# DODATEK č. 2 ke SMLOUVĚ O DÍLO

„ZŠ E. Destinové a ZŠ nám. Svobody 2 - půdní vestavba“

**Půdní vestavba - ZŠ Emy Destinové a ZŠ nám. Svobody**  
**Change Order / Změnový list**

Název změnového listu: **Úprava konstrukce zasklení výtahové šachty**

název stavby	02
objekt	B.11 Architektonicko-stavební řešení
část	mřítko
název dokumentu	Konstrukce pódia v S509
číslo přílohy	130

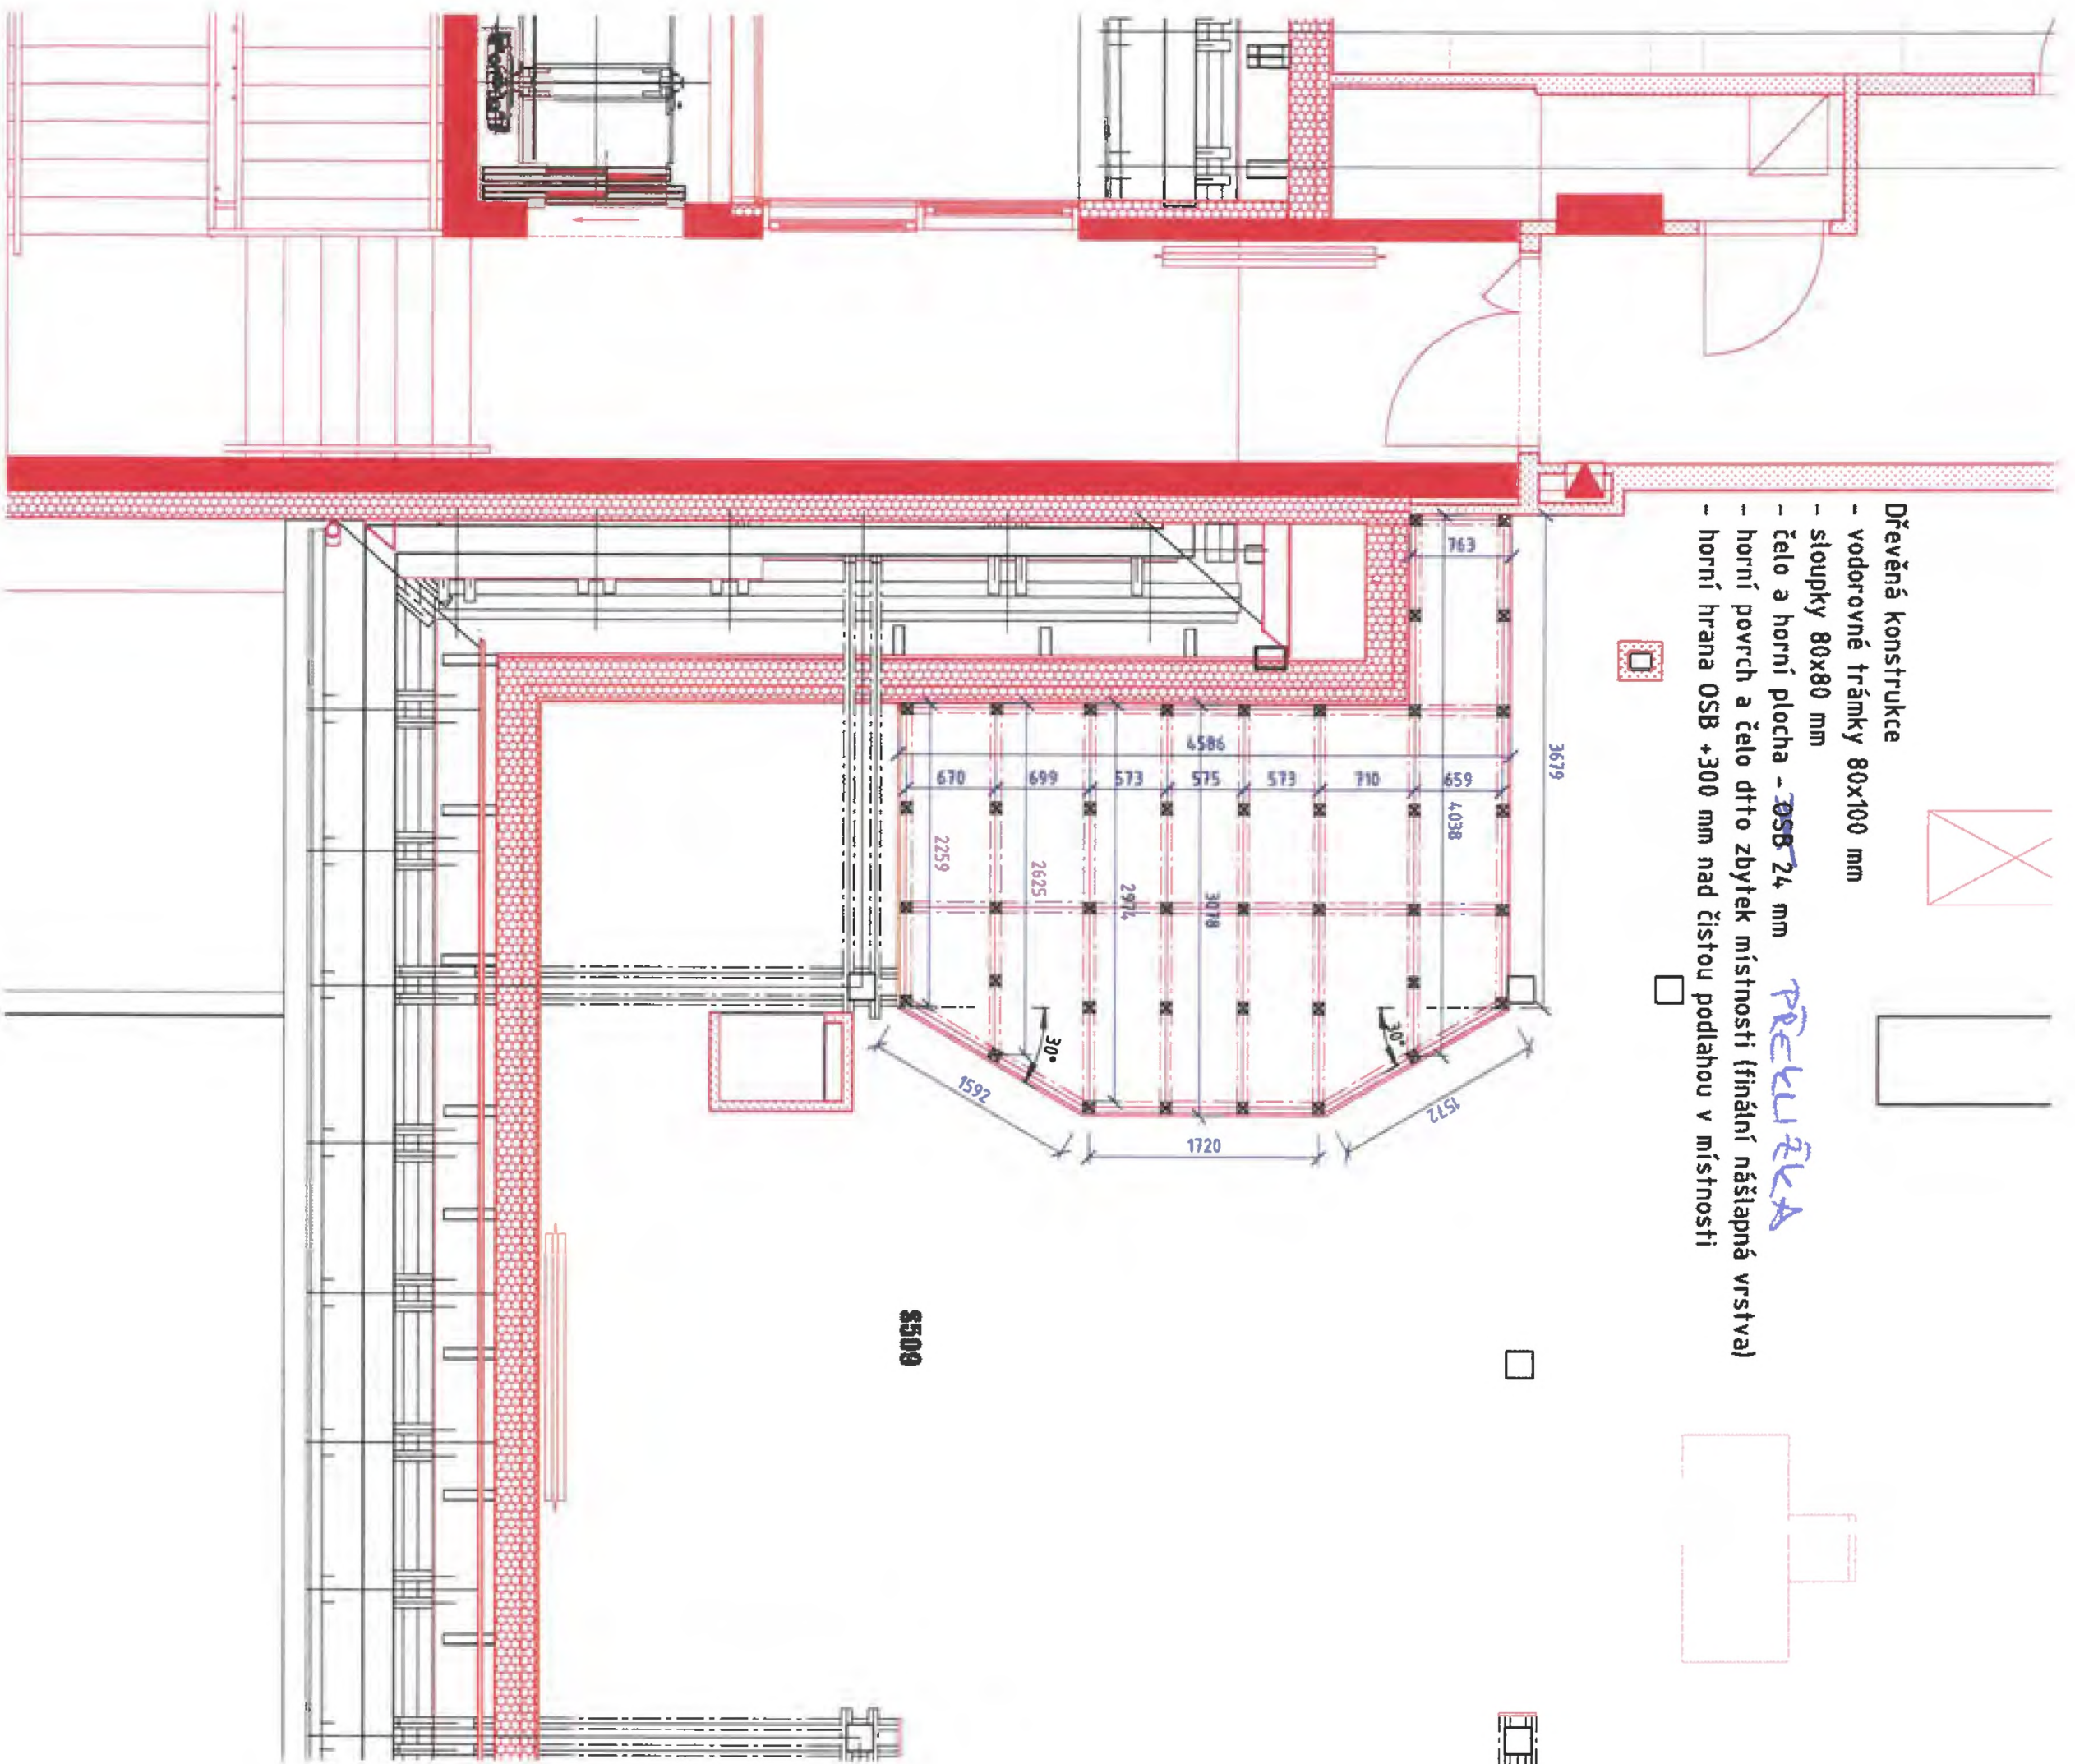
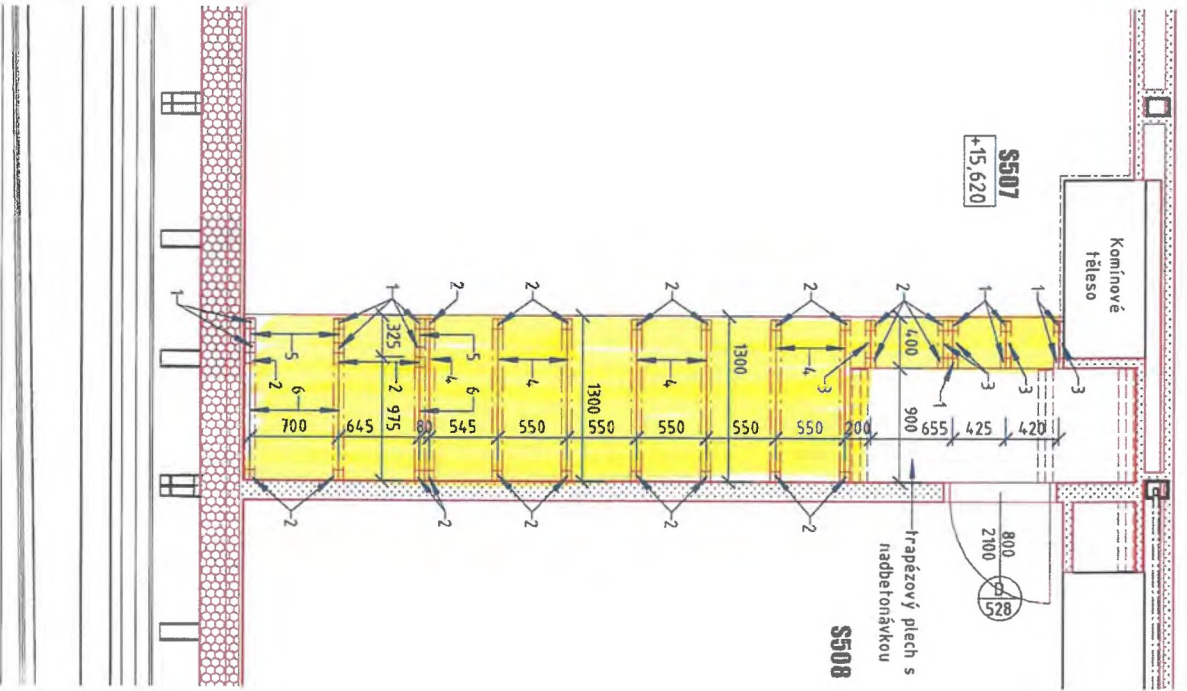
ZL 036 - Zdvojená podlaha
